Réponse à la demande de compléments de la Direction Régionale de l'Environnement, de l'Aménagement et du Logement *n°AIOT 0100000114*

Ferme Éolienne de la Vallée de Bernot

Commune de Bernot – Aisne (02)

Figure 1 : Structure simplifiée du Groupe STEAG (source : STEAG New Energies, 2022)

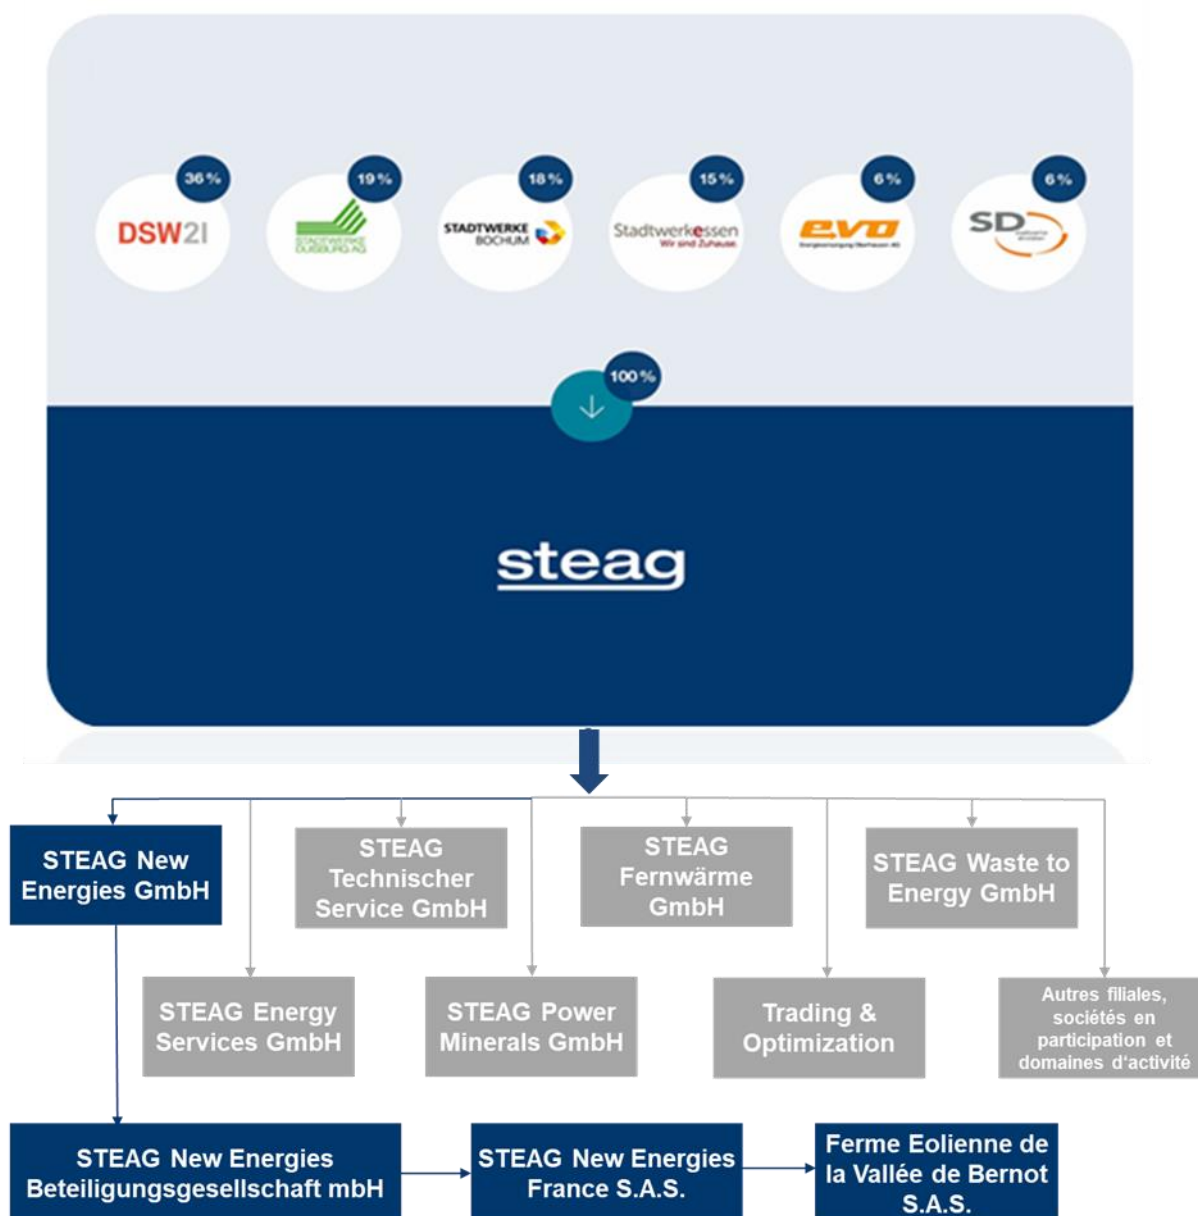
En page 12, il convient de préciser le lien entre STEAG New Energies GmbH et STEAG New Energies France SA.

Réponse du porteur de projet : Ce point a été modifié dans les différents volets du Dossier de Demande d'Autorisation Environnementale. La société STEAG New Energies Beteiligungsgesellschaft mbH est une filiale à 100 % de STEAG New Energies GmbH qui a pour vocation de regrouper l'ensemble des participations et actifs de production détenus et exploités par SNE en Allemagne et en Europe.

La société STEAG New Energies France SAS est une filiale à 100 % de la société STEAG New Energies Beteiligungsgesellschaft mbH.

Carte 1 : Sensibilité du périmètre d'étude de dangers au phénomène d'inondation par remontée de nappe

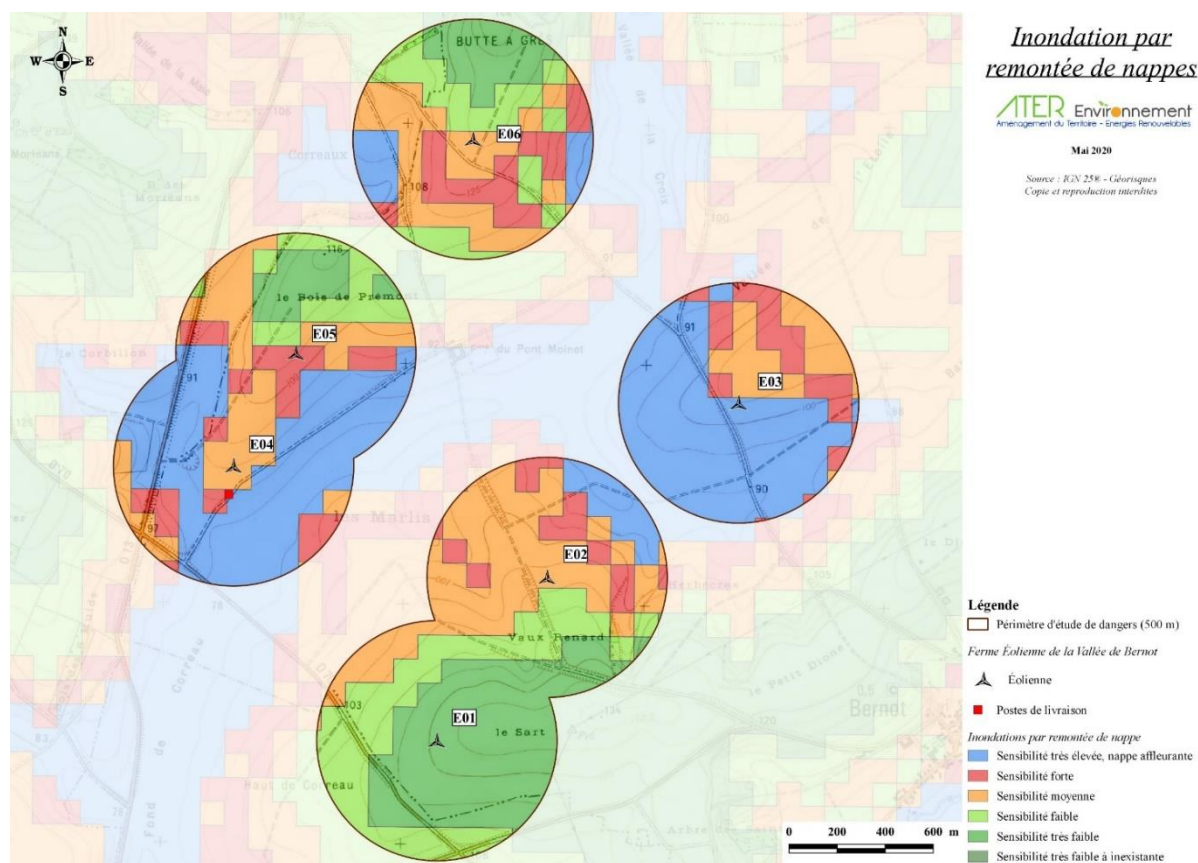
En page 23, il apparaît que les éoliennes 2 à 6 sont situées dans des zones de sensibilité moyenne à très élevée aux risques d'inondations par remontée de nappe. Quelles sont les mesures prises à cet effet ?

Réponse du porteur de projet : L'étude de dangers a été complétée comme suit (chapitre 3-2b) :

Dans un premier temps, il convient de rappeler que suite à la récurrence des phénomènes d'inondations, le Ministère de l'Ecologie et du Développement Durable a confié au Bureau de Recherches Géologiques et Minières (BRGM) la conduite d'une étude localisant les secteurs pouvant être menacés par un risque d'inondation par remontée de nappes, sur le territoire français. D'après les données du site Géorisques datant d'avant 2018, le périmètre d'étude de dangers a une sensibilité allant de « très faible » à « très élevée » au phénomène d'inondation par remontée de nappes.

D'après cette étude, les éoliennes E02 à E06 sont situées dans des zones moyennement à fortement sensibles au risque d'inondation par remontée de nappes.

Carte 3 : Présentation de l'installation

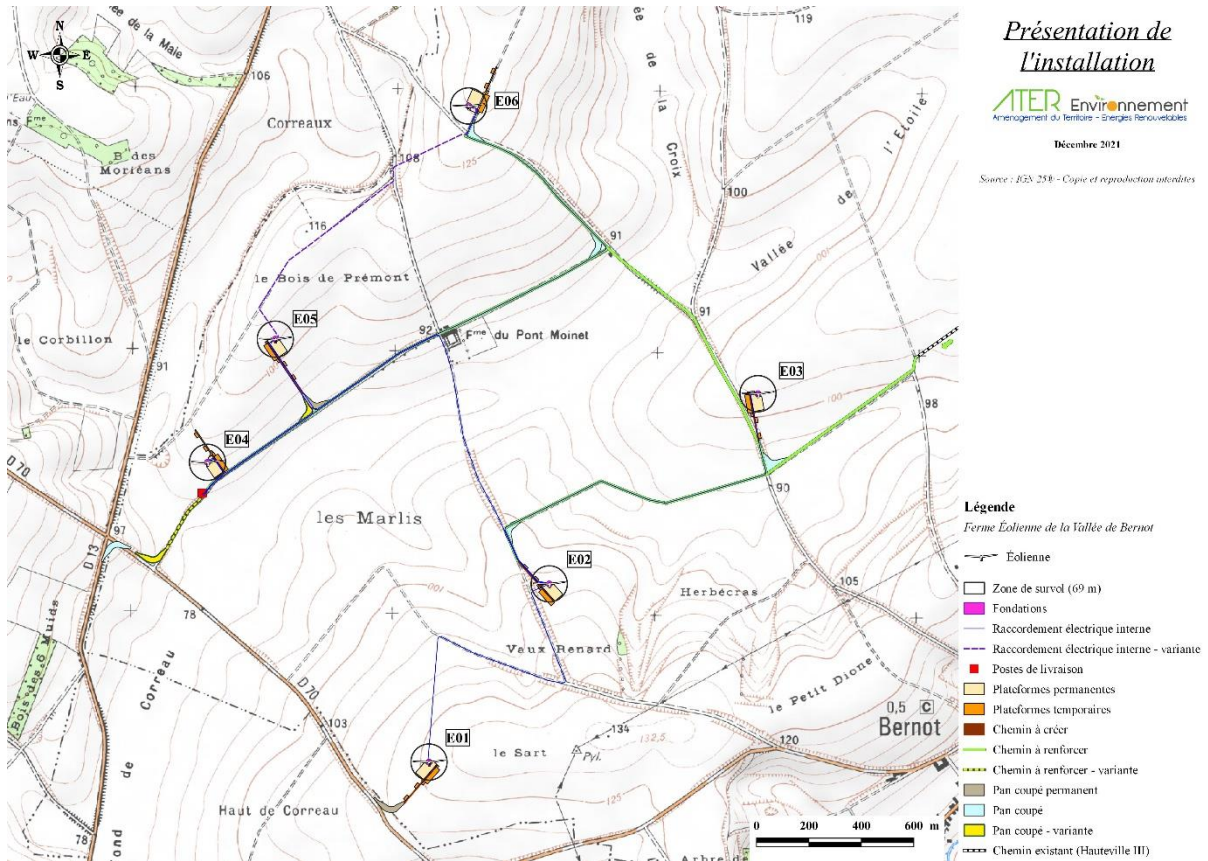
Le pétitionnaire devra justifier le plus en amont possible aux services de la voirie départementale (Arrondissement Nord – District de Saint-Quentin- 03 23 06 21 57) l'itinéraire emprunté ainsi que le plan d'aménagement, d'élargissement et de renforcement du domaine public routier départemental qui serait nécessaire pour permettre le passage et la giration des convois exceptionnels.

Tout projet d'aménagement du domaine public routier départemental (surlargeur, pan coupé) devra faire l'objet d'une permission de voirie accompagnée d'un dossier technique complet (comprenant un plan de situation, un plan de détail de l'aménagement, une coupe type de la structure de chaussée, la pente de celle-ci et les bordures choisies (matériaux et épaisseur), les accords des propriétaires riverains). La continuité de l'assainissement devra être prise en compte, aucune eau ne devant stagner sur le réseau routier départemental. Les eaux de ruissellement devront être récupérées par des bordures (de type I2 ou A2) et orientées vers un exutoire.

Réponse du porteur de projet : Suite au retour de la Direction Départementale des Territoires, les chemins d'accès vers la Ferme Éolienne de la Vallée de Bernot ont été revus et deux nouvelles variantes ont été étudiées. Elles sont présentées sur la carte ci-après. Aucun des chemins d'accès ne donne sur la route départementale 13.

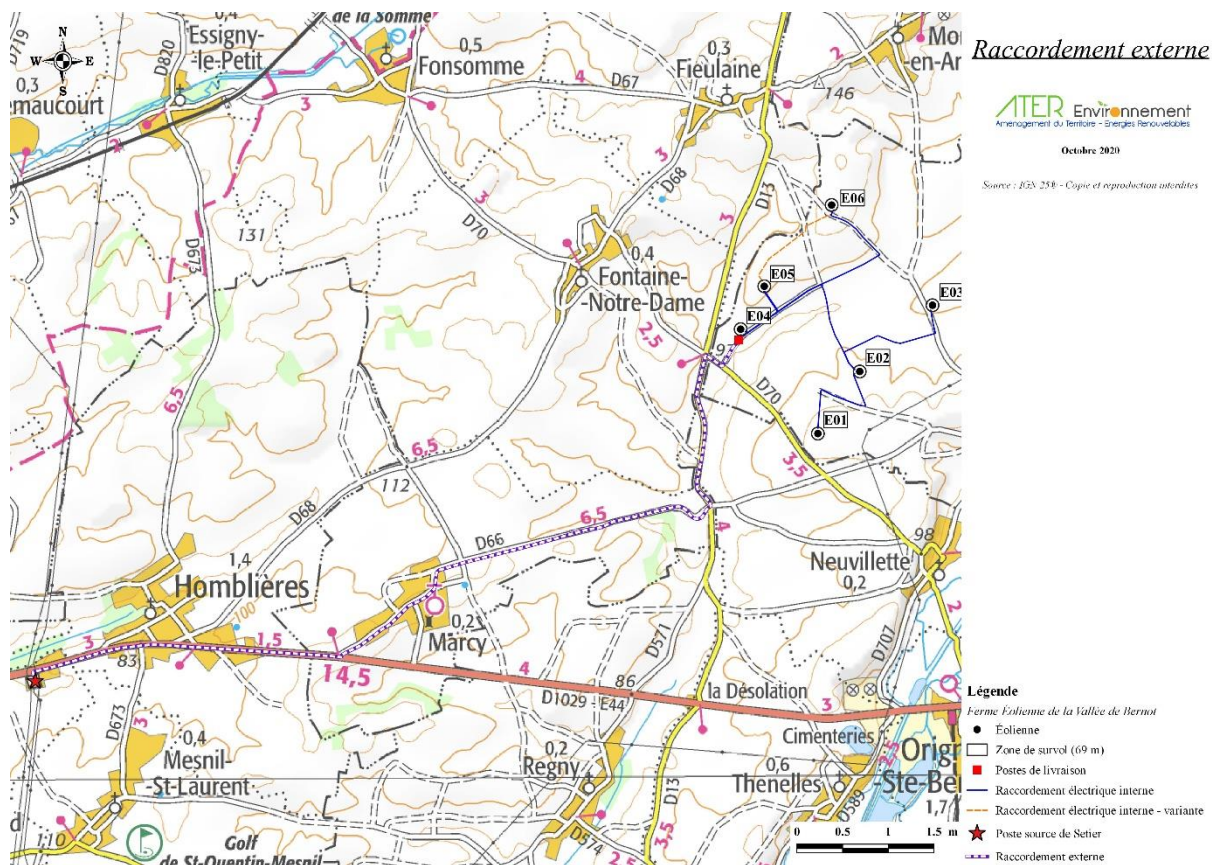
En ce qui concerne le raccordement électrique externe, le pétitionnaire évoque les postes sources de Villers-le-Sec ou de Setier.

Mes services ne sauraient en conséquence garantir que l'occupation actuelle des accotements des RD26 et 698 permettra d'accepter la mise en souterrain d'une ligne à 20 000 Volts dans les emprises du domaine public routier départemental. Il est par conséquent impératif qu'ils soient associés à la définition du tracé du câblage électrique afin d'évaluer les éventuels impacts sur le réseau routier départemental.

Réponse du porteur de projet : Dans un premier temps, le porteur de projet tient à rappeler que la définition du tracé définitif et la réalisation des travaux de raccordement sont du ressort du gestionnaire de réseau (RTE/ENEDIS) et est à la charge financière du porteur de projet.

En effet, le décret n°2015-1823 du 30 décembre 2015 relatif à la codification de la partie réglementaire du Code de l'Energie fixe les conditions de raccordement aux réseaux publics d'électricité des installations de production d'électricité à partir de sources d'énergies renouvelables. Ce décret précise que le gestionnaire des réseaux publics doit proposer la solution de raccordement sur le poste le plus proche disposant d'une capacité réservée suffisante pour satisfaire la puissance de raccordement demandée. Conformément à la procédure de raccordement en vigueur, les prescriptions techniques et un chiffrage précis du raccordement au réseau électrique seront fournis par le gestionnaire du réseau de distribution. Le raccordement entre les postes de livraison et le poste source sera réalisé en accord avec la politique nationale d'enfouissement du réseau. Conformément à l'article R.323-25 du Code de l'Energie modifié par Décret n°2018-1160 du 17 décembre 2018 - art. 1, la construction des ouvrages des réseaux publics d'électricité fera l'objet, avant le début des travaux, d'une consultation des maires des communes et des gestionnaires des domaines publics sur le territoire d'emprise où les ouvrages doivent être implantés, ainsi que des gestionnaires de services publics concernés par le projet.

Carte 6 : Synthèse

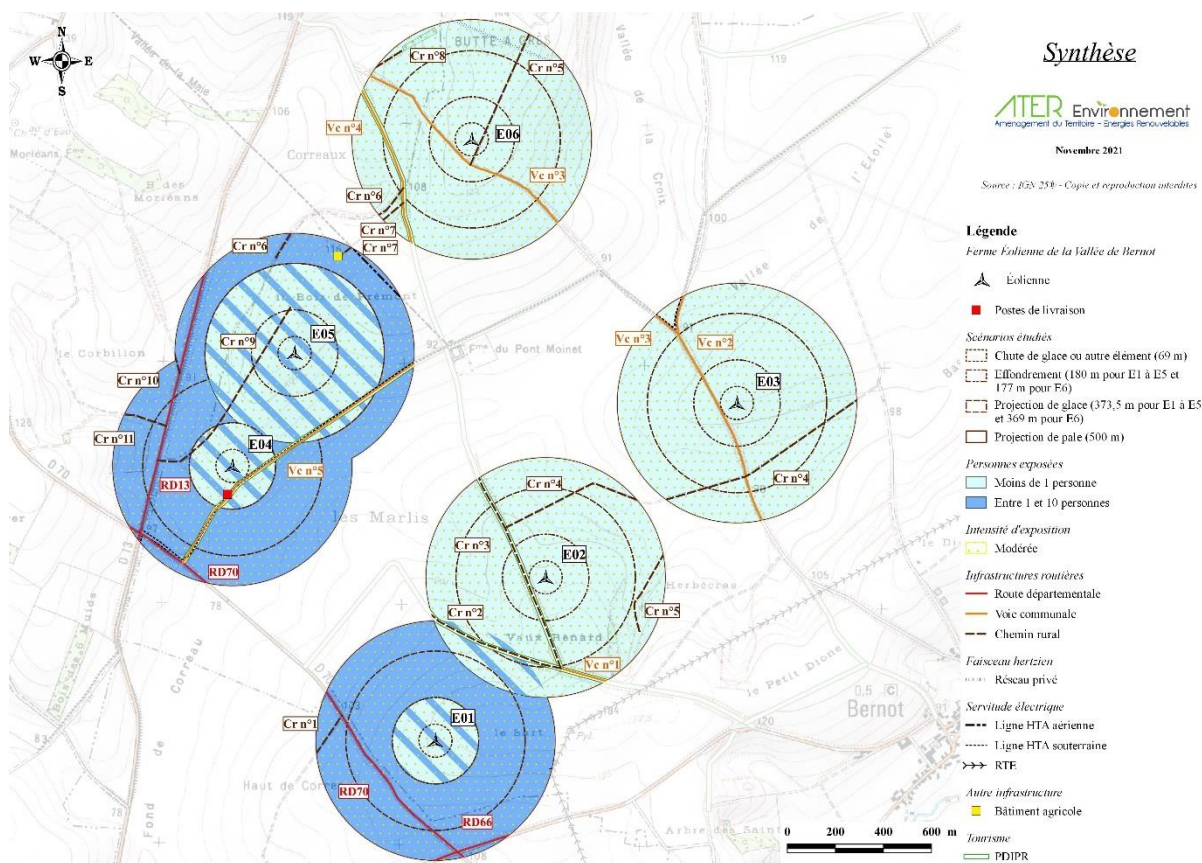
En conséquence, le département émet un avis défavorable sur l'implantation des éoliennes n°4, 5 et 1 compte tenu des risques pour les usagers des RD13, 70 et 66 en deçà du périmètre de 500 m correspondant à la zone d'effet de projection de pale ou de fragment de pale.

Réponse du porteur de projet : L'étude de dangers pour la Ferme Éolienne de la Vallée de Bernot a été réalisée conformément à la réglementation en vigueur, en s'appuyant sur le Guide de l'Ineris de mai 2012 (source : <https://www.ecologie.gouv.fr/sites/default/files/Guide%20EDD.pdf>).

La synthèse des risques est également présentée cartographiquement ci-dessous.
